Pytanie nr 1: Hala istniejąca (w osiach 14-G – 14-E/14-1 – 14-17): Proszę wskazać jaki zakres prac należy wycenić dla części istniejącej hali w obszarze piwnic – w szczególności prosba o informację odnośnie rozbiórek, wykonania otworowań w stropie, wykonania ścian (szczególnie ścian REI / EI), wymiany drzwi, robót posadzkowych, tynkowania i malowania ścian i sufitów, itp.

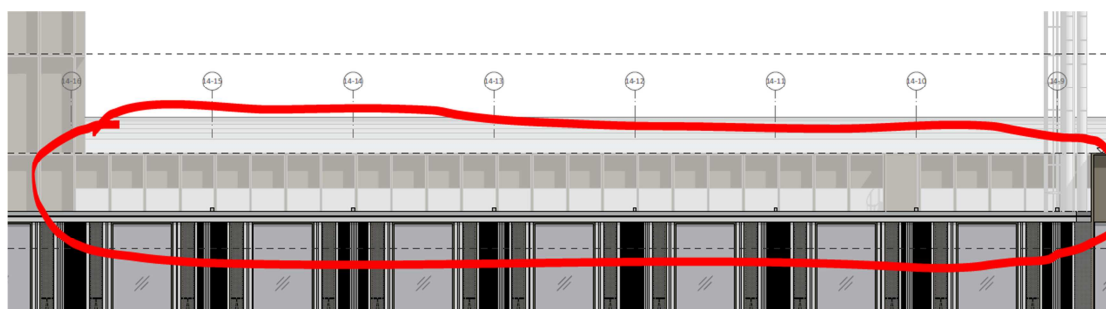
Pytanie nr 37: Hala istniejąca (dach): na rysunku dachu, przy osi 14-7 jest zapis „podkonstrukcja dachu technicznego stalowa z profili walcowanych i belek ażurowych”. Prosimy o informację czy zapis pojawił się tu omyłkowo czy należy uwzględnić jakieś prace na dachu w osiach 14-1 do 14-7 ?

Odpowiedź na pytanie nr 37: Zgodnie z projektem wykonawczym. Należy przewidzieć podkonstrukcję dachu technicznego i innych elementów na dachu wg opracowań branżowych.

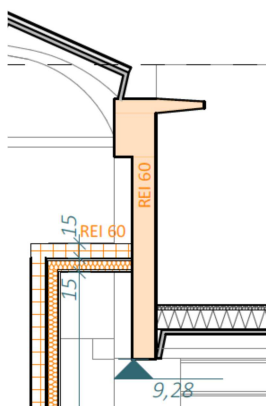
Pytanie nr 42: Hala istniejąca: prosimy o informację z czego jest wykonany element widoczny na fragmencie poniżej oraz czy spełnia on wymagania pożarowe określone na rysunku? Jeśli nie spełnia REI60 to w jaki sposób należy uwzględnić jego zabezpieczenie do wymaganej klasy?

Odpowiedź na pytanie nr 42: Zgodnie z projektem wykonawczym i ekspertyzą pożarową. Należy zweryfikować odporność pożarową tej ściany w trakcie realizacji. W przypadku braku spełnienia wymagań, należy zabezpieczyć ścianę np. systemie promat lub innym certyfikowanym pożarowo.

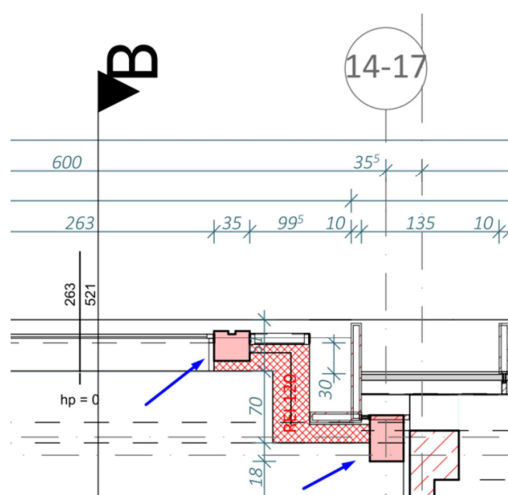
Pytanie nr 70: Proszę o potwierdzenie, że w piwnicy drzwi do pomieszczenia nr B.-1.02 „Przyłącze wody” należy wycenić jako EIS60. Nie jest to określone na rysunku, ale tak wynika z przedmiaru (pozycja 2.2.38).

Odpowiedź na pytanie nr 70: Zgodnie z projektem wykonawczym , zawarte jest zestawienie stolarki.

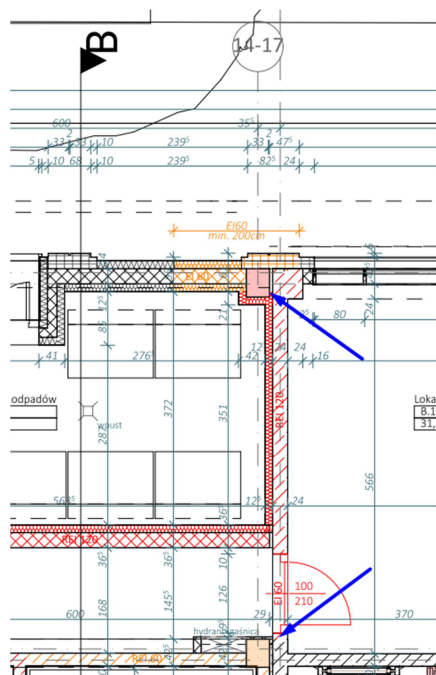
Pytanie nr 75: Proszę o potwierdzenie, że dwa trzpienie oznaczone na rysunku piętra +1 jako istniejące (screen poniżej) posiadają zabezpieczenie REI120. Jeśli warunek ten nie jest spełniony to proszę o informację, jaką aktualnie posiadają klasę i proszę o wskazanie sposobu zabezpieczenia do wymaganej klasy.

Odpowiedź na pytanie nr 75: Zgodnie z projektem wykonawczym , i ekspertyzą pożarową. Ocena stanu technicznego na etapie realizacji inwestycji.
